Vysvětlení, změna nebo doplnění zadávací dokumentace č. 43

Název veřejné zakázky	UK – Výstavba Kampusu Albertov – Biocentrum
Druh a režim veřejné zakázky	Veřejná zakázka na stavební práce zadávaná v nadlimitním režimu
Profil zadavatele	https://zakazky.cuni.cz/
Evidenční číslo ve VVZ	Z2023-018663

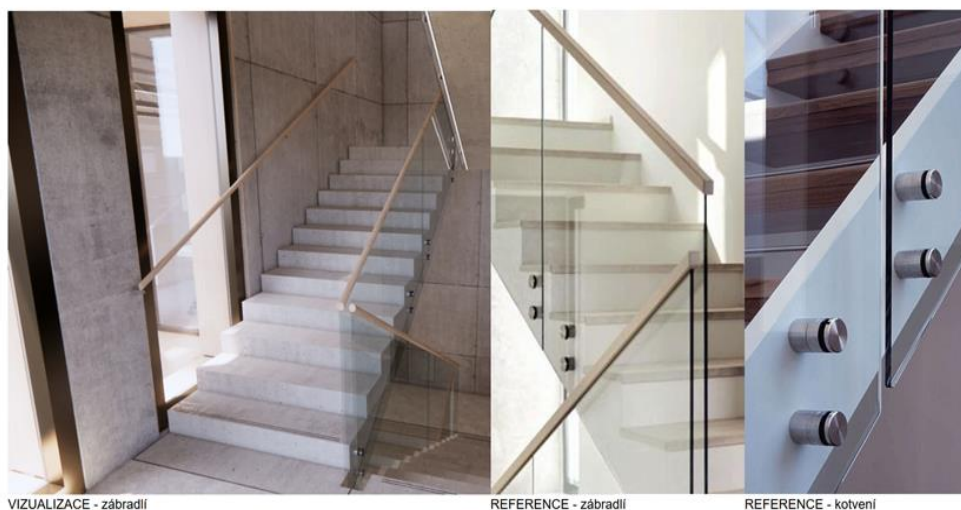
Nalezli jsme rozpor u schodišťových zábradlí:

ZA.I.04g							
3.PP	Liniové schodišťové zábradlí s pinou kovovou výplní z perforovaného plechu , ukončeno horním dřevěným madlem, lokálně kotveno do boku schodišťového ramene. Výška 1,0 m nad pochozí plochou.		1 372	6 112	2	Schodiště, Zábradlí na schodišti. Zábradlí kotveno z boku schodiště bodovým systémovým kotvením. Zábradlí dle ČSN 74 3305. Vrstvené bezpečnostní sklo s PVB folií.	Čiré sklo , lakovaný dub, nerezové kotvení

1.NP	Liniové zábradlí v administrativní části s pinou plechovou výplní , ukončeno horním dřevěným madlem d 42 mm, kotveno v celé délce do nerezového profilu. Výška 1,1 m nad pochozí plochou. Výška profilu 150 mm.		1 000	4 620	1	Zábradlí schodiště administrativy, Zábradlí kolem schodiště vestavby administrativy. Zábradlí kotveno z boku schodiště systémovým kotvením v celé délce. Zábradlí dle ČSN 74 3305. Vrstvené bezpečnostní sklo s PVB folií.	Lakovaná ocel, barva černá
------	--	---	-------	-------	---	---	----------------------------

ZA.I.09								
1.NP	Liniové zábradlí krčku s plechovou výplní , ukončeno horním dřevěným madlem d 42 mm, kotveno v celé délce do nerezového profilu. Výška 1,1 m nad podlahou. Výška profilu 150 mm.		1 050	5 580	1	Zábradlí kolem schodiště vestavby administrativy. Zábradlí kotveno ze shora desky systémovým kotvením v celé délce. Zábradlí dle ČSN 74 3305. Vrstvené bezpečnostní sklo s PVB folií.	Z/04, Y/16	Lakovaná ocel, barva černá

Žádáme zadavatele o vyjádření, s jakou variantou máme v cenové nabídce uvažovat.

V položce ZA.I.04g má být správně uvedeno, že jde o skleněné zábradlí s kotvením z boku, které je osazeno dřevěným madlem na horní hraně výplně pod označení Z/02 dle KDS. Zábradlí je stejné specifikace jako ostatní zábradlí na schodišti ve vyšších podlažích.

V položkách ZA.I.07 a ZA.I.09 jde o zábradlí z kovové výplně perforovaného plechu pod označením Y/16 a Y/17 dle KDS. Součástí těchto položek je i dřevěné madlo.

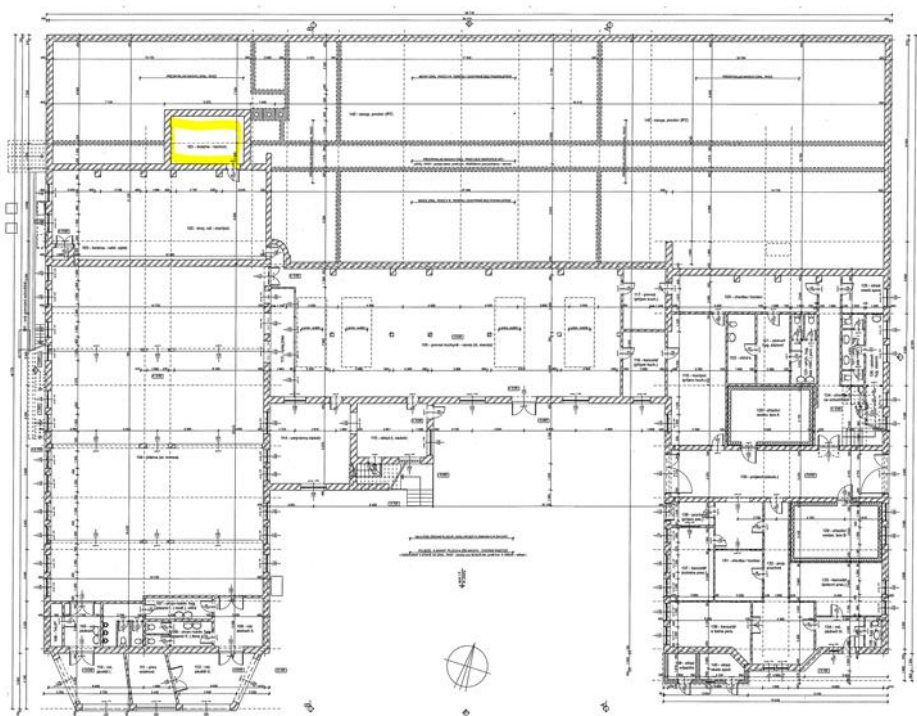
List DEM.02 – Demolice A – položka č. 38. Žádáme zadavatele o přesné množství vč. měrné jednotky.

38	K	090001000.R07	Demontáž a likvidace zařízení kotelny	soubor		1,000		0,00
----	---	---------------	---------------------------------------	--------	--	-------	--	------

Součástí stávajícího objektu „A“ Menza, který bude kompletně odstraněn, je na úrovni 1.NP umístěna stávající kotelná pro tento objekt. Tato položka řeší odstranění a likvidaci zdroje vytápění (stávajících kotlů) a ocelových potrubních rozvodů umístěných v této místnosti.

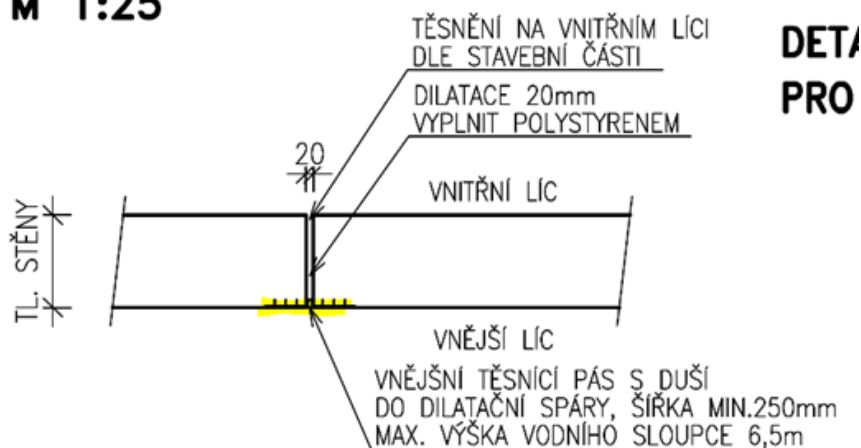
List BCA D.3 SO01 – položka č. 331 Dle uchazeče je tato výměra nedostatečná. Chybí těsnění pracovních spar základové desky, těsnění pracovních spar základová deska-obvodová stěna, pracovní spára v obvodové stěně, pracovní spára obvodová stěna – stropní deska. Žádáme o kontrolu a případnou úpravu VV.

331	K	953333124	PVC těsnící pás do pracovních spar betonových kcí vnitřní š 320 mm	m	116,980
	W		"základová deska" 29,5+3,4+5,9+1,0+0,5		40,300
	W		"deska základová 2.PP" 33,2+5,1+10,4+1,2+7,9		57,800
	W		"stěna západ" 4,4+3,84+1,2		9,440
	W		"stěna východ" 4,4+3,84+1,2		9,440
			Součet		116,980

Položka č. 331 definuje vnější těsnící dilatační pás, který probíhá obvodovou stěnou na dvou místech (západní a východní strana) z 1.NP-3.PP a dále probíhá základovou deskou na spodní úrovni.

Dilatační pás není obsahem položky pro vodostavebnou konstrukci a její zřízení.

Ostatní zmiňované prvky (těsnění pracovních spar základové desky, těsnění pracovních spar základová deska-obvodová stěna, pracovní spára v obvodové stěně, pracovní spára obvodová stěna – stropní deska) jsou součástí obsahu položek, což platí u bílých van a obecně konstrukcí z betonu, proto nejsou vypsané samostatně.
